# COMUNE DI AREZZO

## Variante U\_48\_2013

Variante al RU relativa alla modifica destinazione esclusiva  
da “parchi e giardini” a “spazi scoperti d’uso privati”  
Via Edison 36 (Pratacci)

Relazione tecnica, estratti cartografici

La variante proposta modifica il quadrante n°42 delle tavole "Usi del suolo e modalità di intervento".

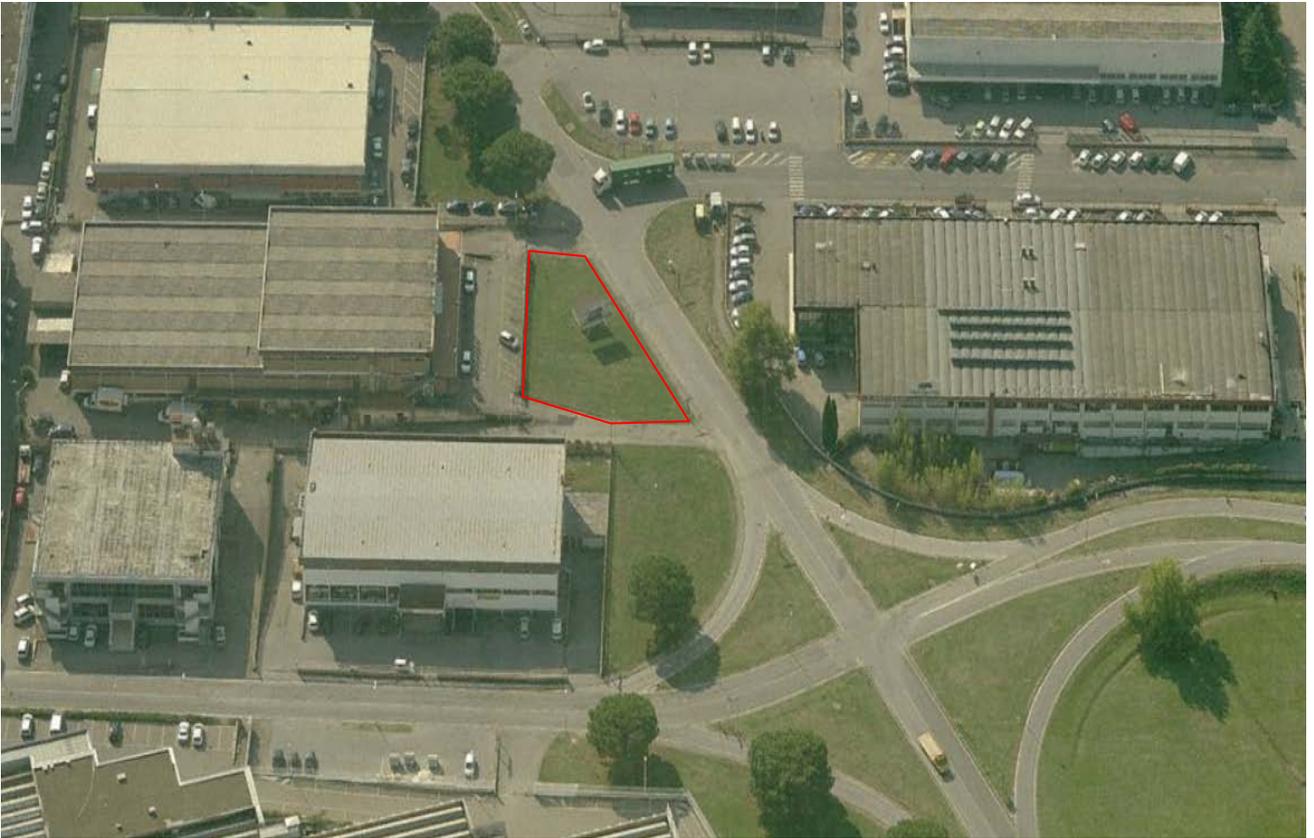
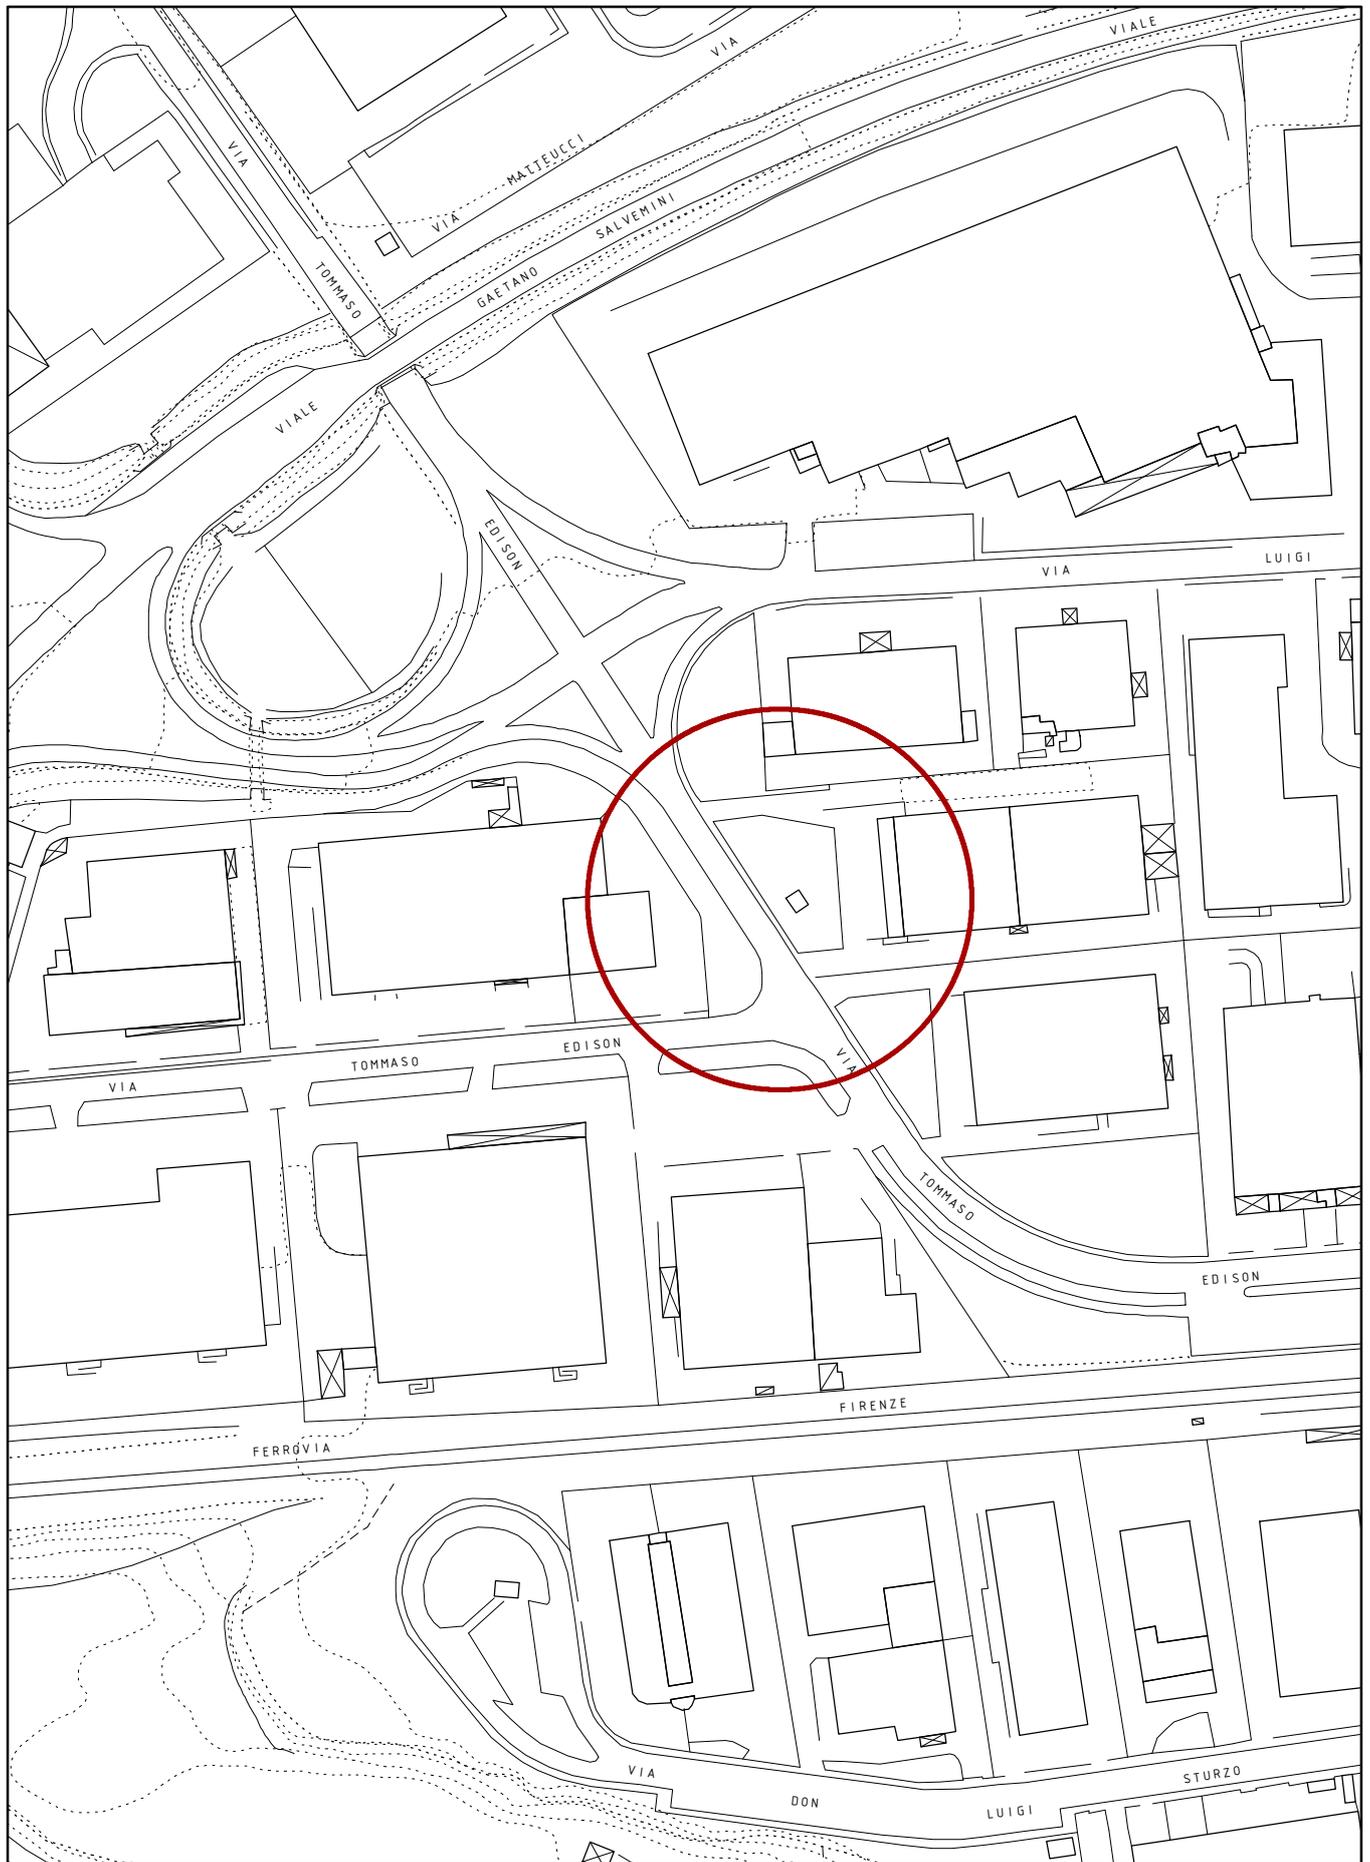
La Variante al Regolamento Urbanistico riguarda la trasformazione di un'area di proprietà comunale con destinazione d'uso esclusiva Vpg (parchi e giardini) in Vpr ( spazi scoperti di uso privato).

Tale area trovasi all'interno della zona produttiva-commerciale (P2) di Pratacci, a margine della viabilità pubblica, ed è identificata catastalmente sez. A foglio 104 p.lla 64 parte.
